**МОДЕЛИ ЛИТЕЙНЫЕ АЛЮМИНИЕВЫЕ.
ФИКСИРОВАНИЕ ОТЪЕМНЫХ ЧАСТЕЙ****Конструкция и размеры**Aluminium casting patterns.
Fixing of loose pieces.
Design and dimensions**ГОСТ
21081-75**Взамен
МН 3527-62

Изменение № 1 ГОСТ 21081—75 Модели литейные алюминиевые. Фиксирование
отъемных частей. Конструкция и размеры

Черт. 1

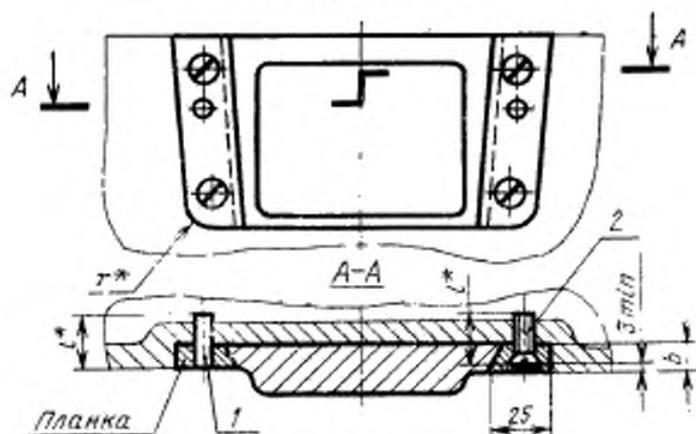
Пункт 2. Чертеж 1, исполнение 1. Заменить слово: «Объемная» на «Отъем-
ная»;
подрисовочная подпись. В обозначении штифта (поз. 1) заменить поле до-
пуска: f на $г6$;

заменить обозначения винта поз. 2) и заклепки (поз. 3): М6×148.05 по ГОСТ 17475—72 на В1М6—8g×148.05 по ГОСТ 17475—80; 5×136.10 по ГОСТ 10300—68 на 5×1.36.Ан.Окс.15хр по ГОСТ 10300—80.
